Pismo: **SZP.271.492/1/2021**

## **WYJAŚNIENIA TREŚCI SWZ**

Dotyczy: postępowania o udzielenie zamówienia publicznego, prowadzonego w trybie przetargu nieograniczonego na **"Budowa dodatkowego pawilonu dla potrzeb Szpitalnego Oddziału Ratunkowego Szpitala Specjalistycznego im. Stefana Żeromskiego SP ZOZ w Krakowie"** – znak sprawy **ZP/1/2021**.

Dotyczy pkt. 37 Załącznika WYPOSAŻENIE TECHNOLOGICZNE INFORMACJA TECHNICZNA, Rezonans magnetyczny, w którym Zamawiający wymaga:

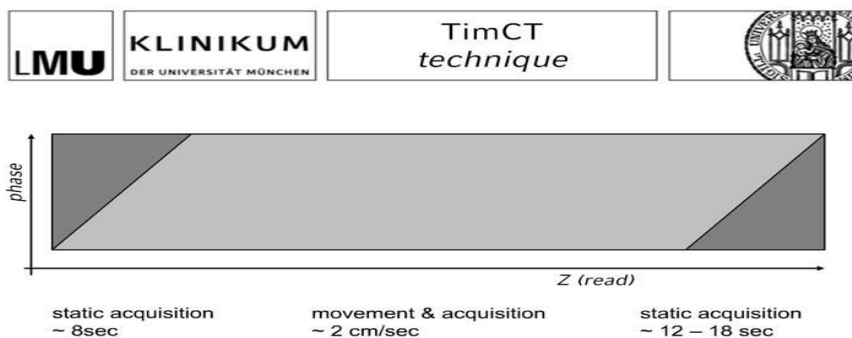
L.p.	Wymagania do przedmiotu zamówienia	Wymagana wartość	Sposób oceny
37	Badanie dużych obszarów ciała w zakresie większym niż maksymalne statyczne FoV, z ciągłym (nie krokowym) przesuwem stołu pacjenta podczas akwizycji danych, inicjowanym automatycznie z protokołu badania	Tak / Nie Jeżeli tak – podać nazwę	Nie – 0 pkt. Tak – 2 pkt.

**Czy Zamawiający zgodzi się na usunięcie pkt 37?**

**Odpowiedź: Nie.**
